COMUNE DI BARDOLINO
Provincia di Verona

VARIANTE PARZIALE AL
PIANO PARTICOLAREGGIATO DEI CENTRI STORICI - 2016
(Art. 20 L.R. 11/04)

RELAZIONE
comprendente le modifiche alle Tavole e alla Normativa
(aggiornata alla DGC di approvazione)

**VARIANTE PARZIALE AL PIANO PARTICOLAREGGIATO
DEI CENTRI STORICI - 2016**

Variante PPCS 2016 - Scheda n. 31
Allegato b) Stralcio Tav. 59 (pianta) **modificata**

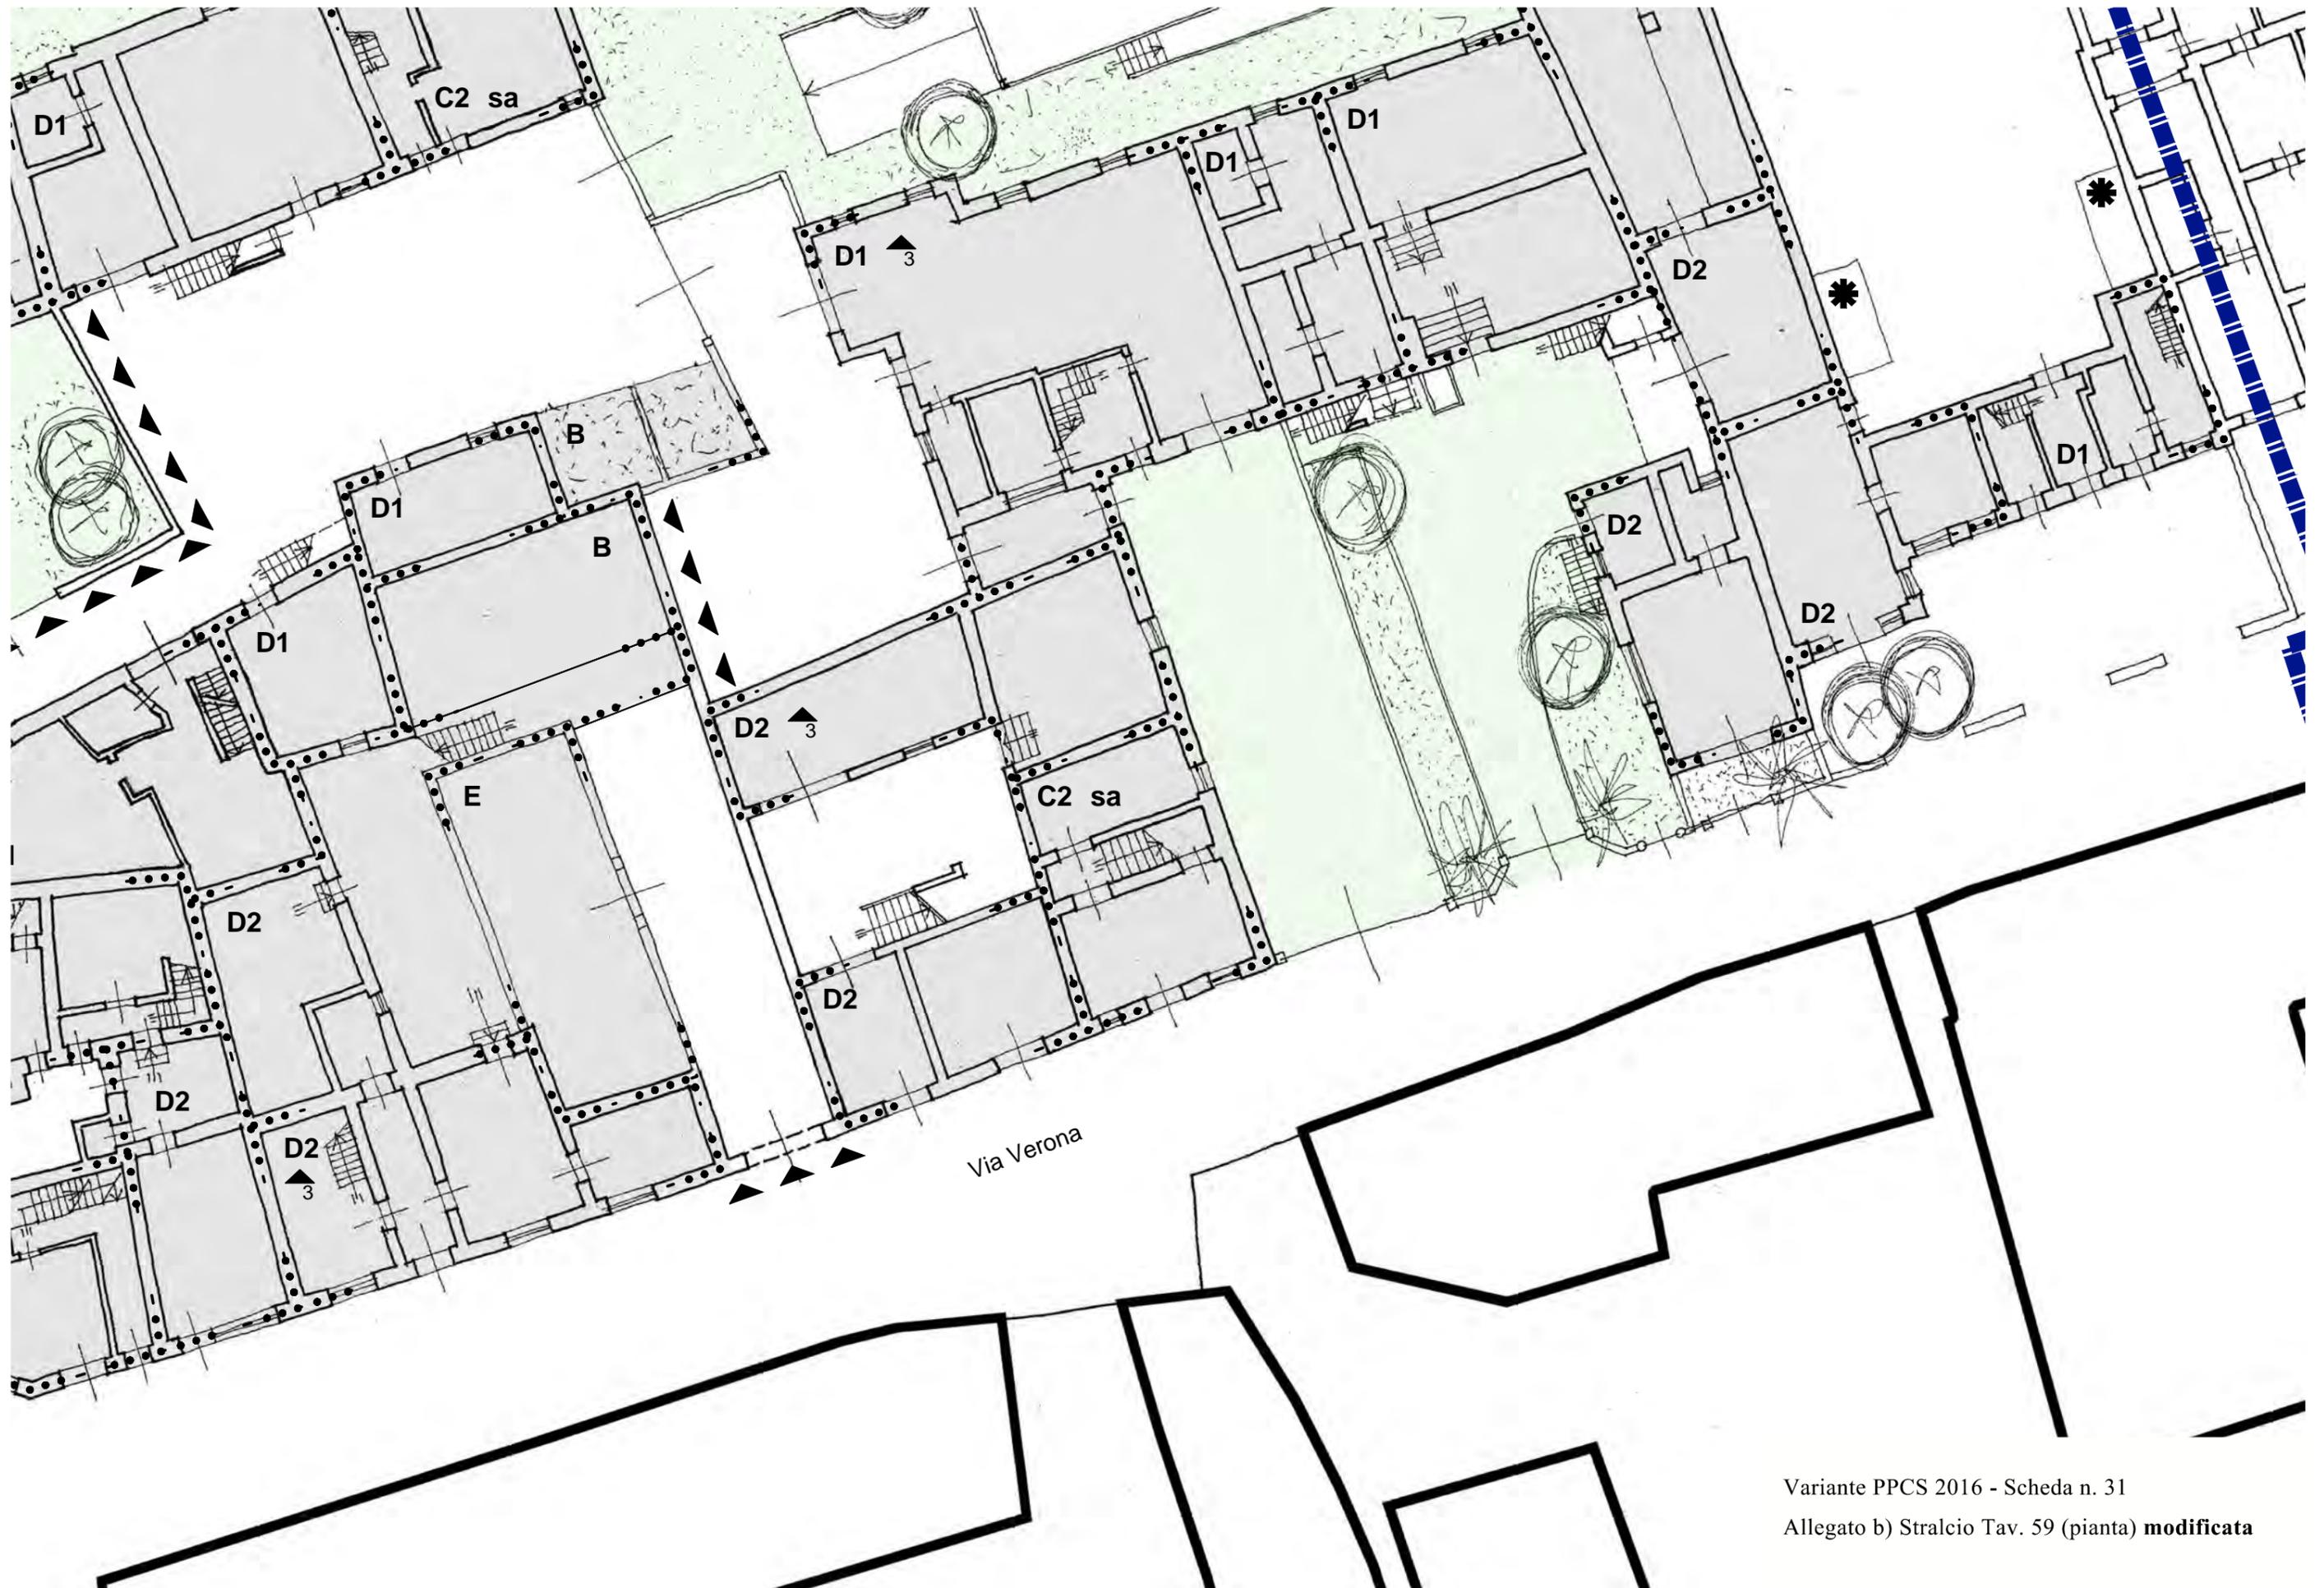
Dalla Tav. n. 59 del PP relativa alla zona n. 1 di Calmasino viene eliminato il previsto percorso pedonale all'interno delle proprietà private e di conseguenza i portici ricavati nel piano terra di alcune costruzioni. Rimangono invece confermate le modifiche precedentemente approvate per le unità edilizie da integrare o riordinare.

Allegato a) Stralcio Tav. 60 (pianta) **vigente**

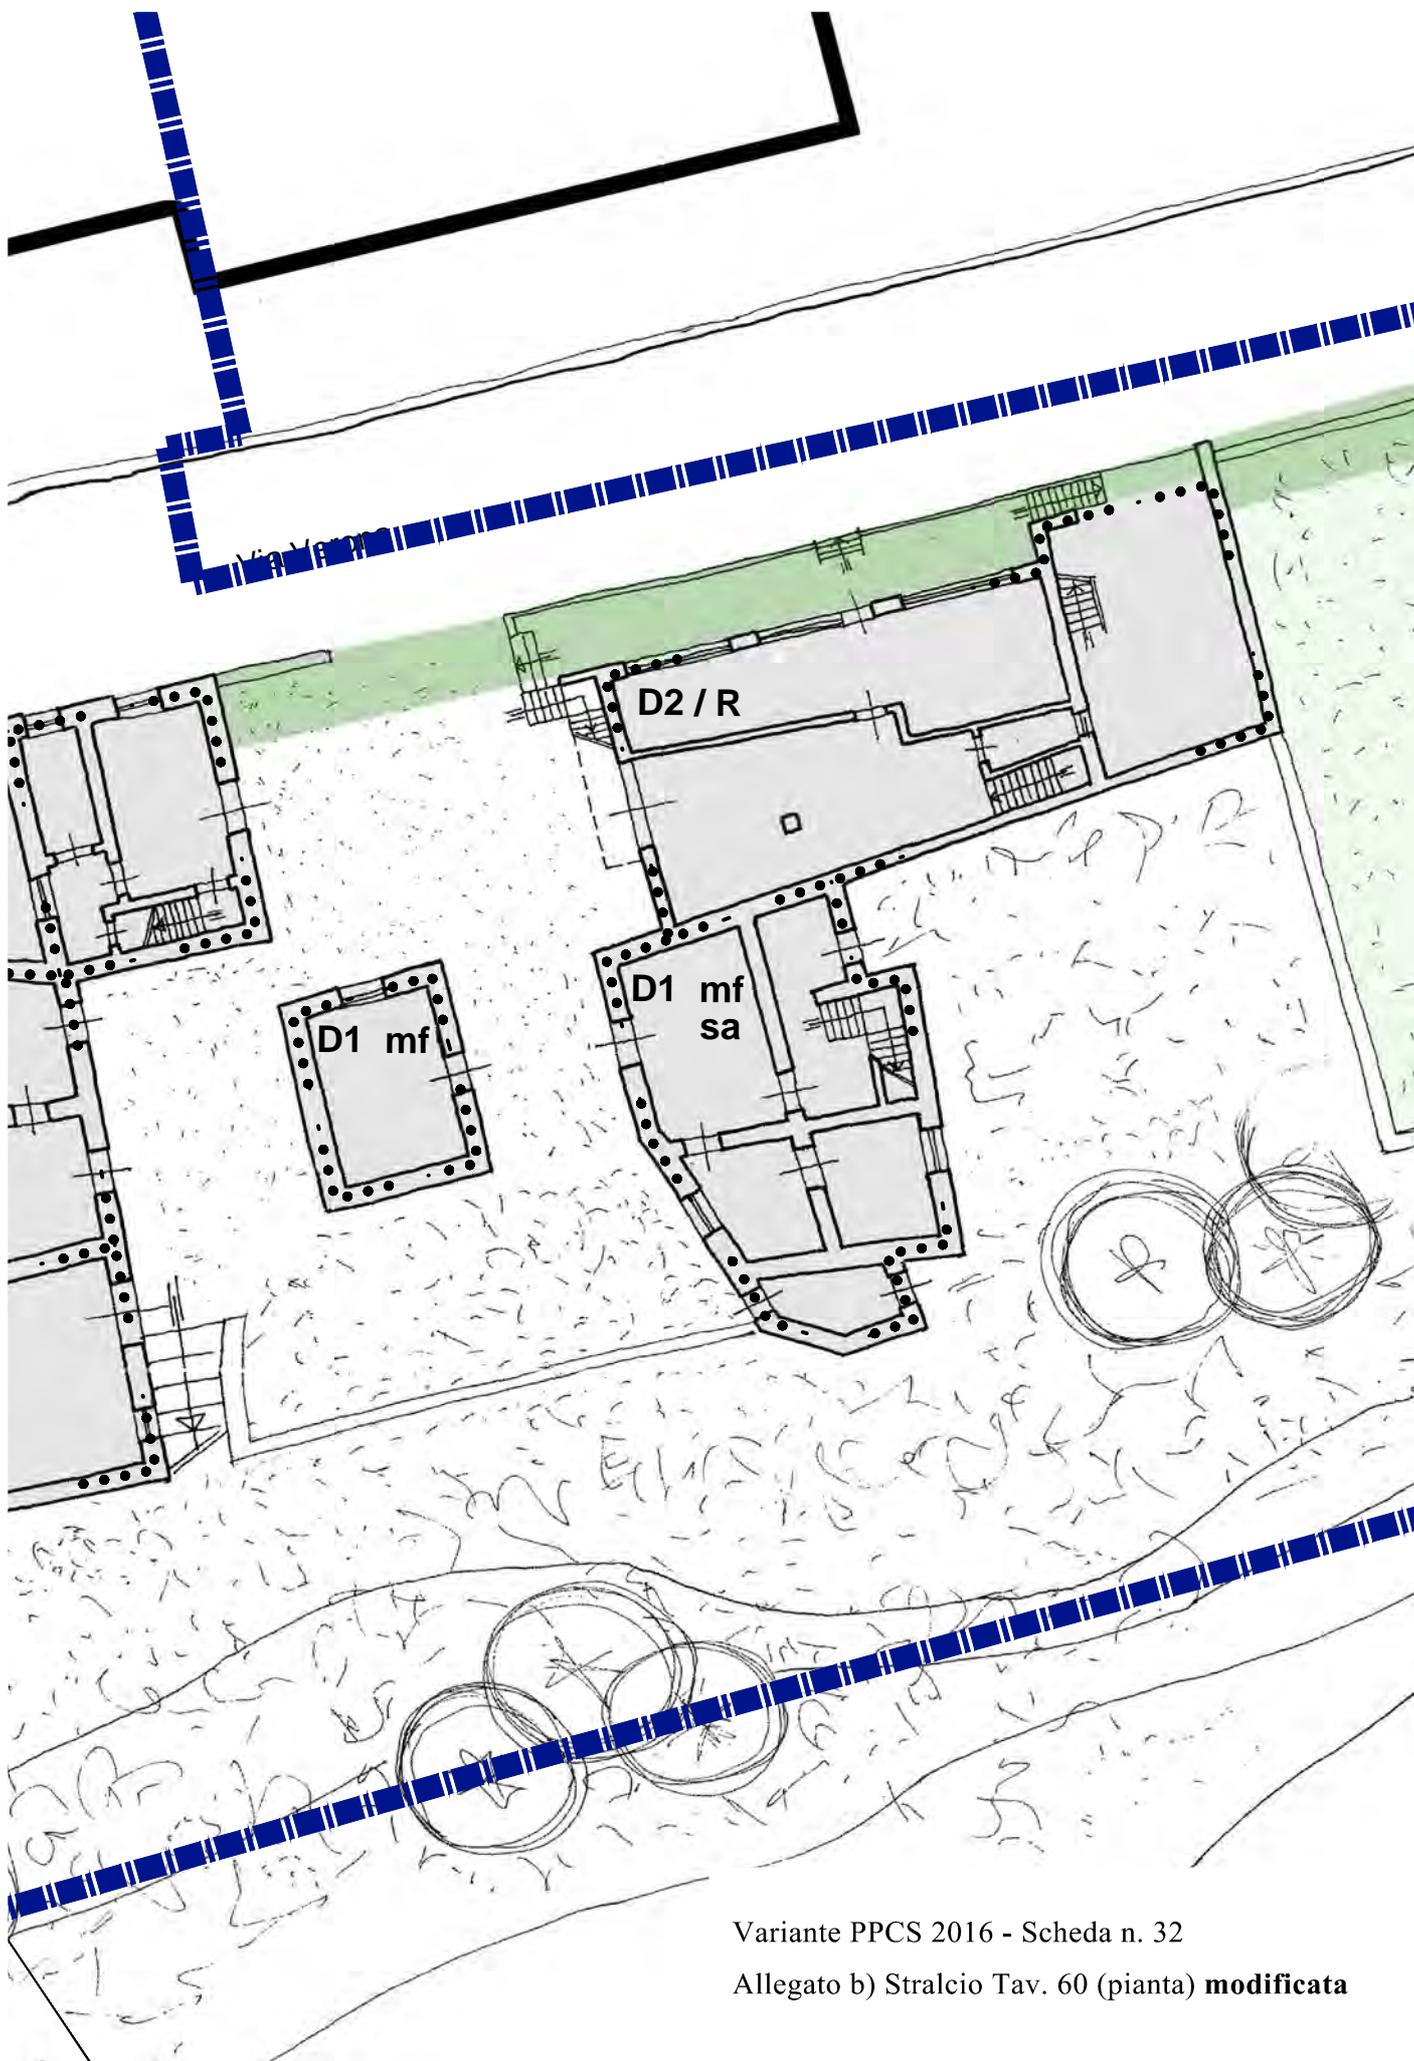
Il recupero del sottotetto come piano abitabile presuppone (vedi NtA) che sia conservata la forma del tetto, anche se eventualmente rialzata. Perciò in questo caso, volendo giustamente correggere e coordinare la forma della copertura, necessita un'indicazione nel PP che ammetta la modifica (mf = modifiche ai fronti) e il recupero del sottotetto (sa = sottotetto abitabile).

Per il rifacimento della copertura si prescrive l'uso di materiali tradizionali (legno, coppi in laterizio) e sporti di gronda contenuti.

Variante PPCS 2016 - Scheda n. 33
Allegato a) Stralcio Tav. 60 (pianta) **vigente**

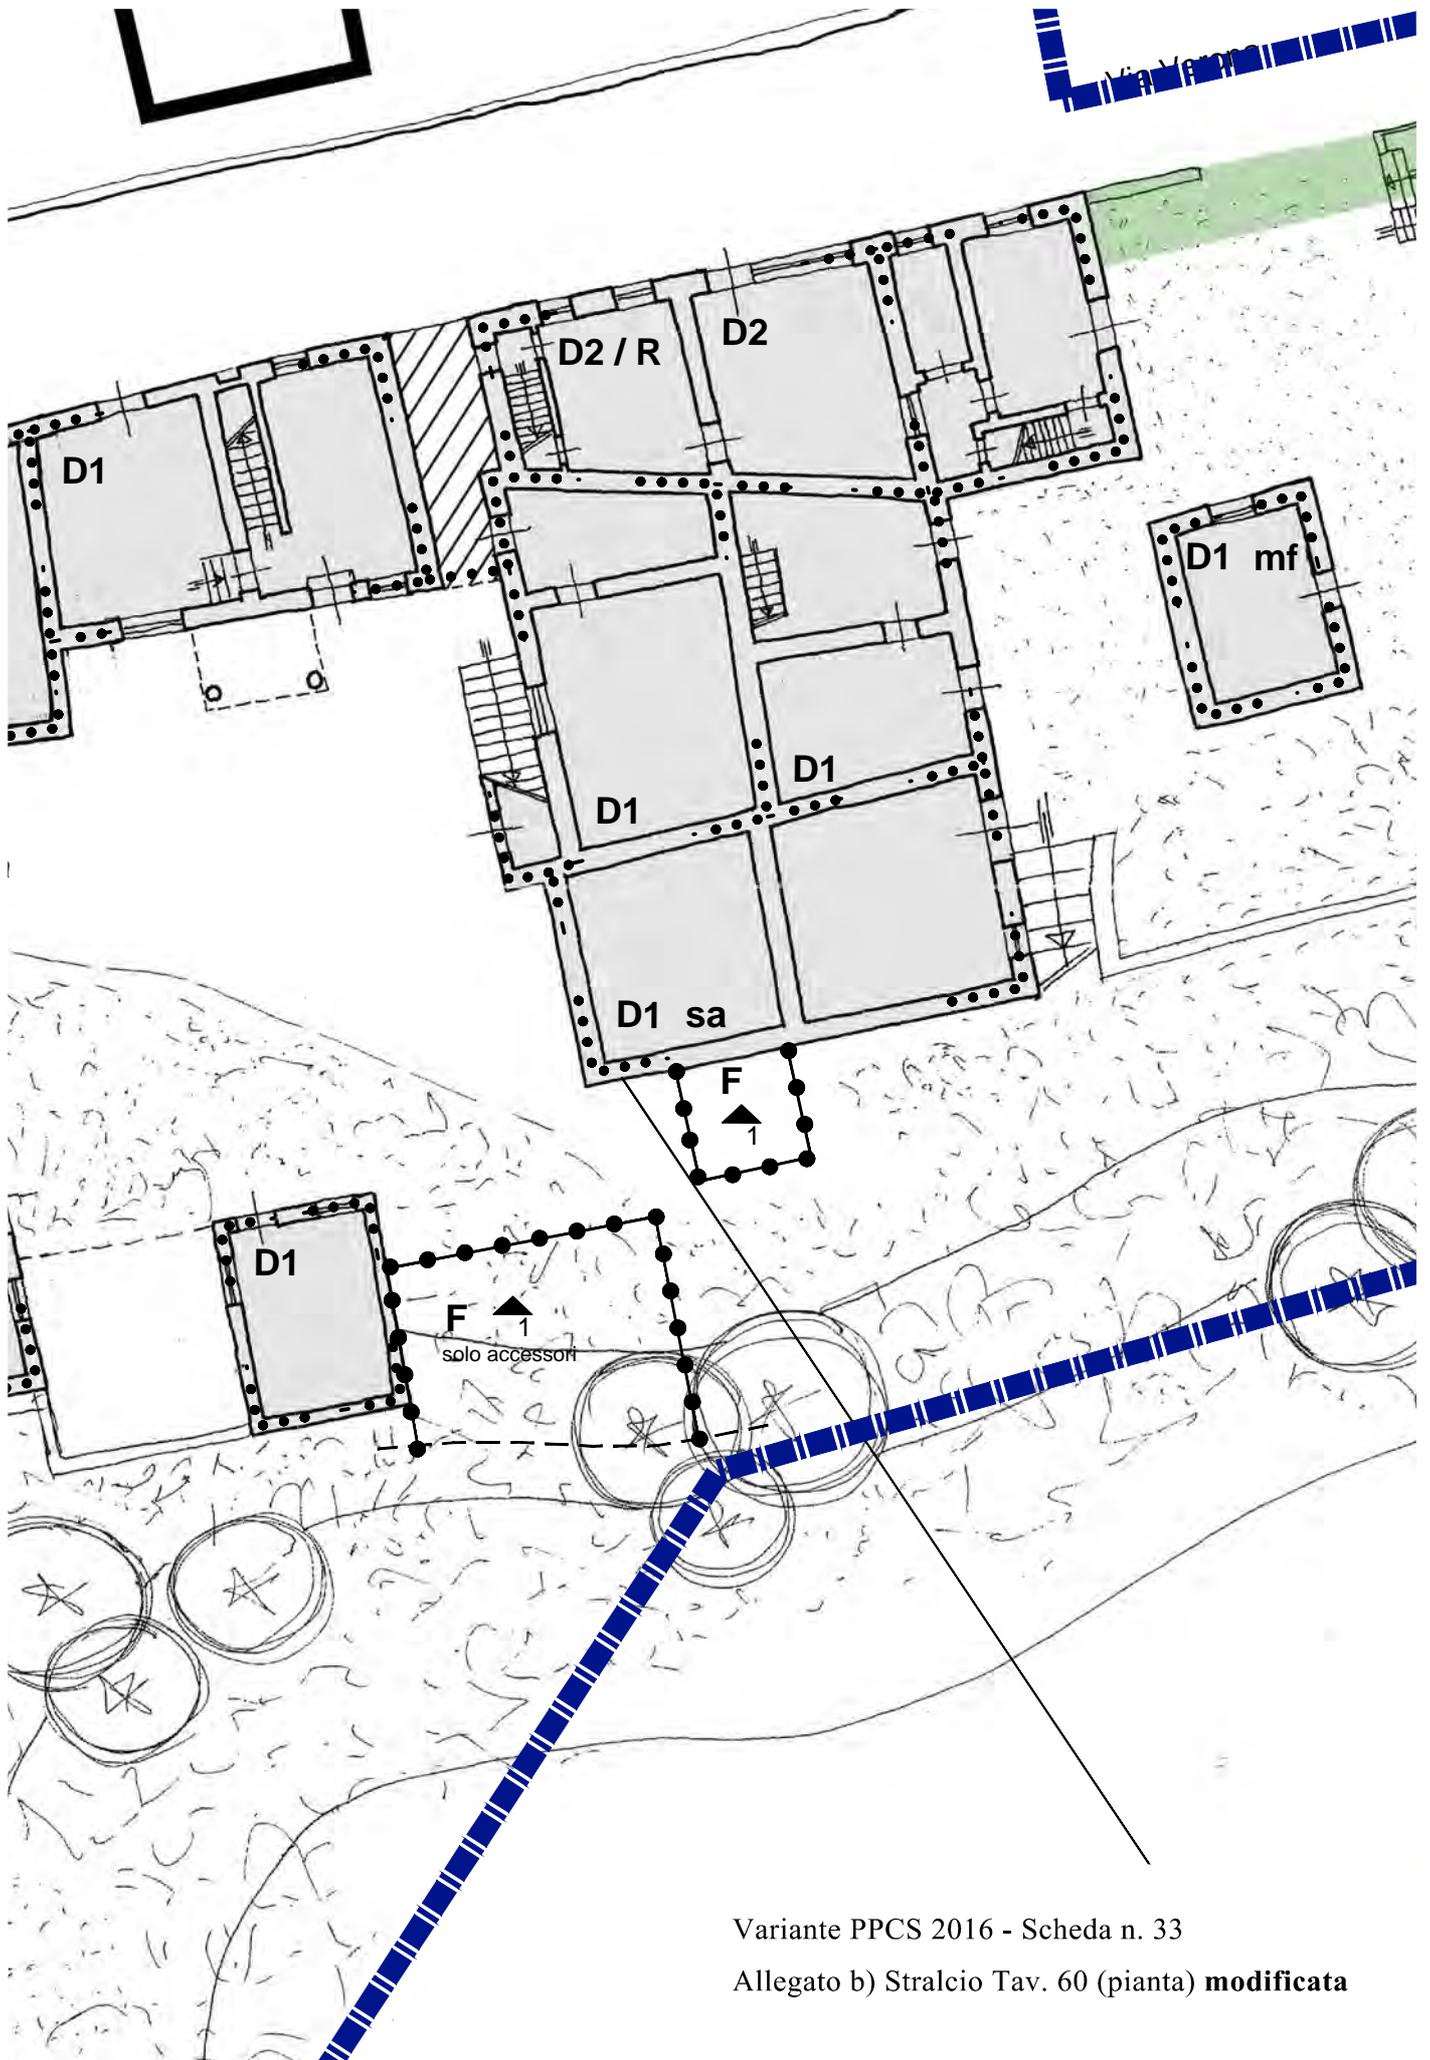
Nella planimetria della Tav. n. 60 del PP viene inserita, in aderenza al fianco della casa, una integrazione di m 3,00x2,50 con l'indicazione di piani 1.
